AVD.	P	2	GRUPP	23
BETR.	Slang till luftrenare 240 B20A		NR	3
			DATUM	Juli 75

VOLVO
112 867

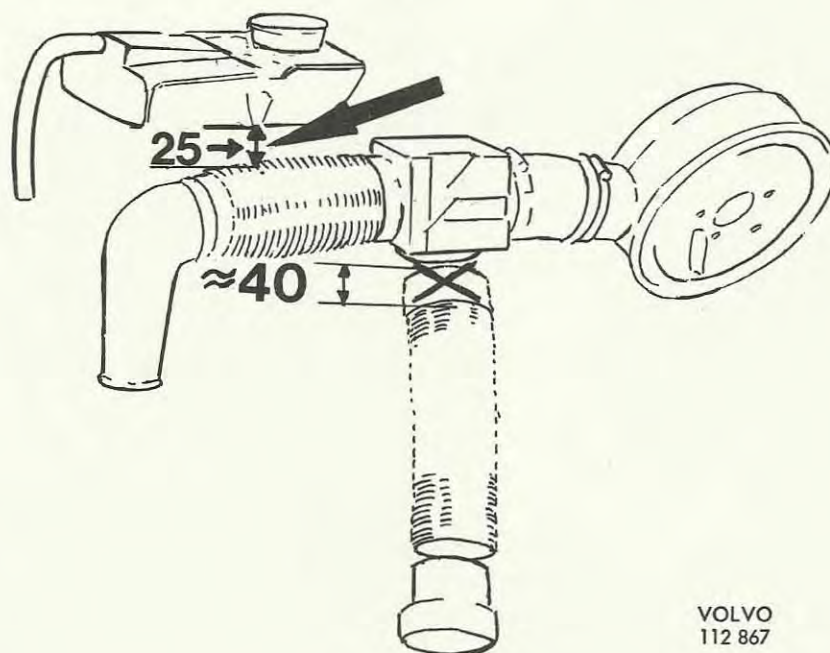
På vagn 240, med motor B20A, kan det förekomma att luftslangen ligger mot expansionstanken, så att nötning uppstår. I värsta fall kan nötningen leda till att expansionstanken läcker kylvätska. Upptäcks anläggning och nötning på expansionstanken åtgärdas enligt följande:

Korta varmluftslangen (slangen mellan luftspjäll och avgasrör) med ca 40 mm.

Montera därefter spjällhus och slangar så, att avståndet mellan expansionstanken och kallluftslangen/spjällhuset blir minst 25 mm.
